**PROGRAMMA “COLLEGNO RIGENERA”
AREA DI RIGENERAZIONE URBANA “B.1”**

Complesso EX CTREA di corso Francia e aree connesse di via XX Settembre

**Verbale della Seconda seduta della Conferenza di Servizi
finalizzata all’approvazione di Variante semplificata al P.R.G.C.
ai sensi dell’art.17bis, comma 5, L.r. 56/1977 e s.m.i.**

Istruttoria tecnico-urbanistica della Proposta di variante semplificata al PRGC presentata ai sensi dell’art. 17bis, comma 5, L.r. 56/1977 e s.m.i.

Simulazione di progetto: aree di via XX Settembre (elaborazione Studio Liveriero).

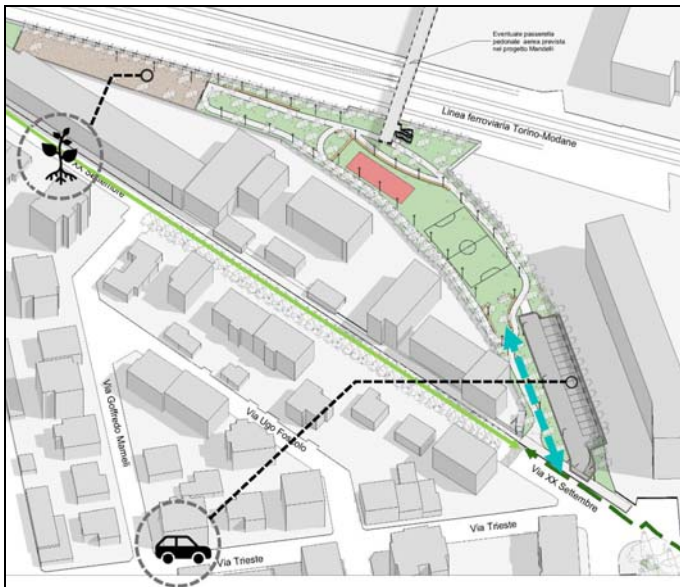
Per quanto attiene all'area di via XX Settembre, si ribadisce la criticità, in termini di sicurezza e gestione, di un'area a servizi chiusa su tre fronti e con un accesso ristretto dalla presenza di una previsione a parcheggio. Al fine di limitare le criticità rilevate, si suggerisce di provvedere alla realizzazione della passerella ciclopedonale contestualmente alla sistemazione dell'area verde.

In generale si richiede che tutte le sistemazioni esterne, comprese quelle previste sull'area di via XX Settembre, siano definite di concerto con il Comune prima della ratifica della Variante e della contestuale approvazione del progetto da parte del Consiglio Comunale, ancorché sulla base di un livello di progettazione preliminare.

- non è ipotizzata la realizzazione diretta da parte del soggetto attuatore delle opere di urbanizzazione previste sull'area connessa di via XX Settembre. Stante il concorso dell'area nel soddisfacimento dei parametri urbanistici richiesti dall'intervento principale, con particolare riferimento alla dotazione di superficie permeabile, di verde e di servizi pubblici, si ritiene che le opere previste sulla stessa debbano essere oggetto di realizzazione contestuale.
